# Configurations de la priorité de groupe DCM/D9036/VSM Statmux

Ce document décrit les mesures supplémentaires prises par Cisco afin d'éviter la confusion avec des clients sur la configuration de la priorité dans un Statmux (SMX) installé avec le matériel de Cisco.

Modification sur la version 15.10.00 de Cisco DCM

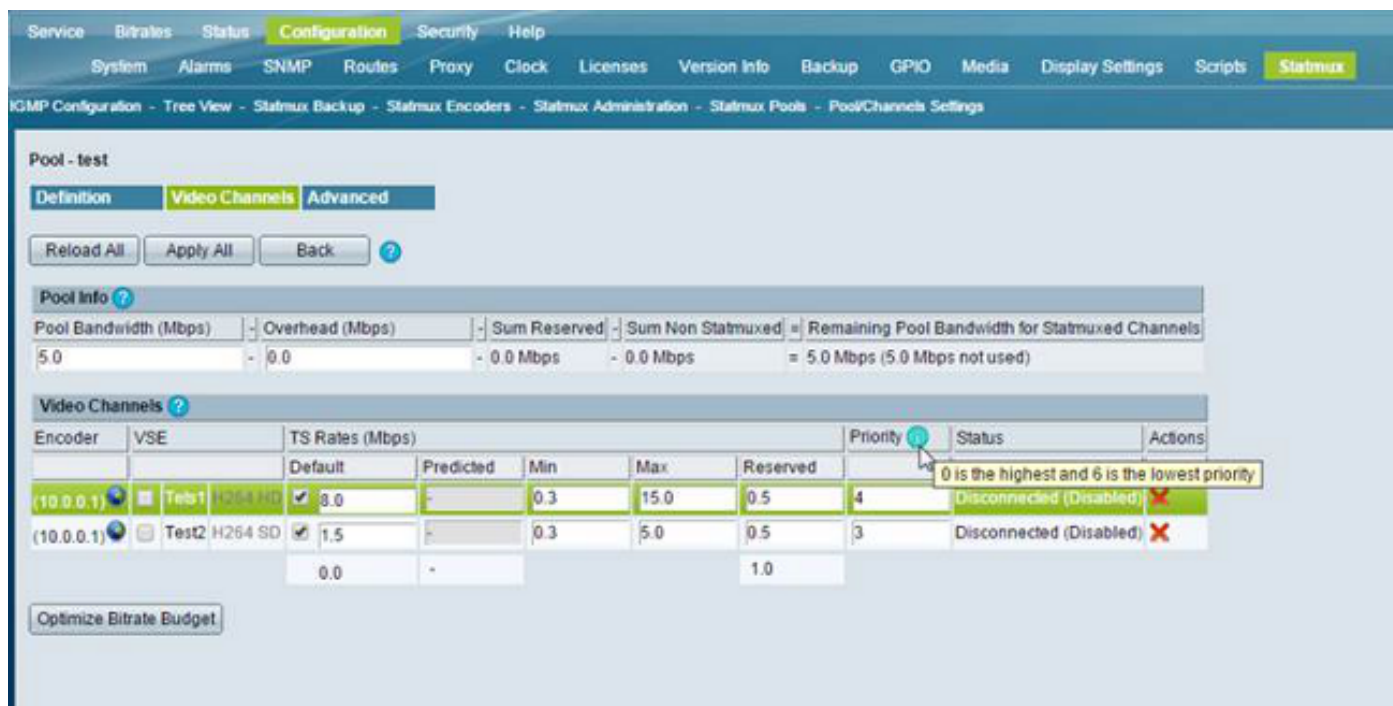
Modification 1 - pour Cisco D9036 - configuration système basée sur DCM de Cisco SMX. Le GUI de version 15.10.00 de Cisco DCM aura un graphisme de l'information.
